W-1.43.2.235.2023...KK
do t.:D262/23

„Rozbudowa drogi wojewódzkiej nr 584 polegająca na rozbiórce istniejącego mostu w miejscowości Osmolin w km 3+946 drogi wojewódzkiej nr 584 i budowie nowego obiektu inżynierskiego wraz z dojazdami w niezbędnym zakresie.” – nr postępowania 262/23

Działając na podstawie art. 284 ust. 1, ust. 2, ust 3 i ust. 6 ustawy Prawo zamówień publicznych (Dz. U. z 2022 r. poz. 1710) Mazowiecki Zarząd Dróg Wojewódzkich uprzejmie Państwa informuje, że otrzymał zapytanie do Specyfikacji Warunków Zamówienia, na które niniejszym udziela odpowiedzi:

Załącznik:
- rys.21_dylatacje_rew.1

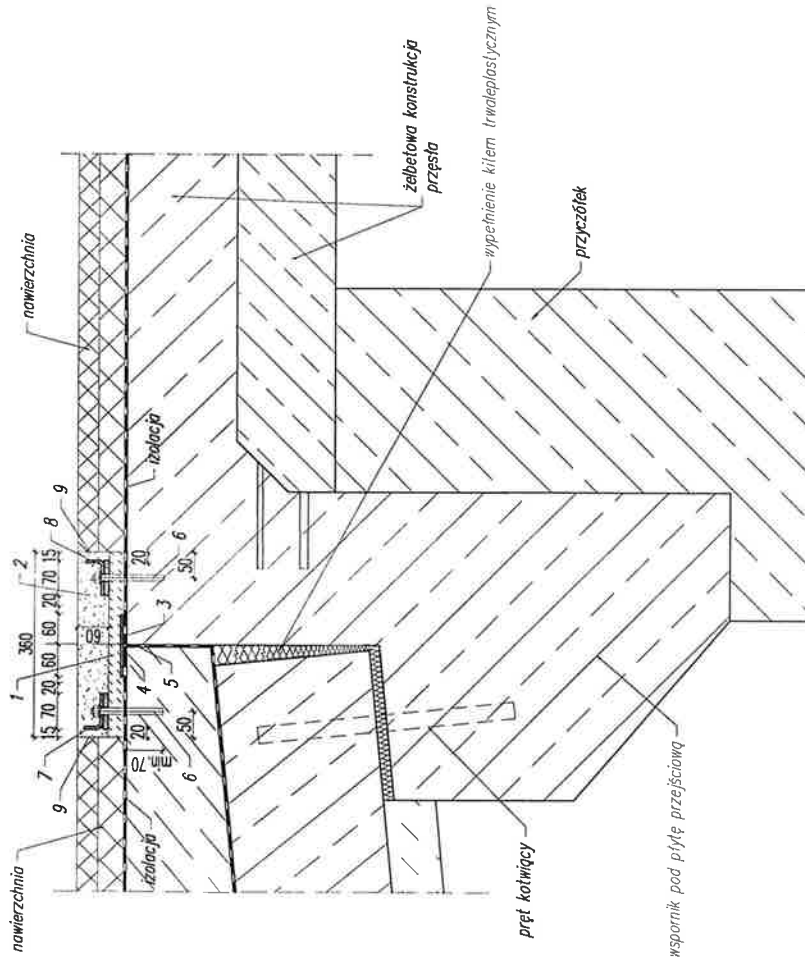
Pytanie nr 48: Zwracam się z prośbą o doprecyzowanie typu dylatacji. Zgodnie z SST jest dylatacja poliuretanowa, dokumentacją rysunkową - dylatacja bitumiczna, a w przedmiarze widnieje dylatacja "polimerowa"

Pytanie nr 49: Dylatacje mostowe- Czy Zamawiający dopuści zastosowanie zamiennych modułowych urządzeń dylatacyjnych?

Pytanie nr 50: Wykonawca wnosi o możliwość zastosowania dylatacji bitumicznej zamiast polimerowej.

Odpowiedź: Należy zastosować dylatację polimerową. Szczegółowe rozwiązania urządzenia dylatacyjnego pokazano na załączonym rysunku.

Odpowiedź: Zamawiający nie dopuszcza zastosowania urządzeń dylatacyjnych modułowych.

Odpowiedź: Zamawiający nie dopuszcza zastosowania dylatacji bitumicznej.
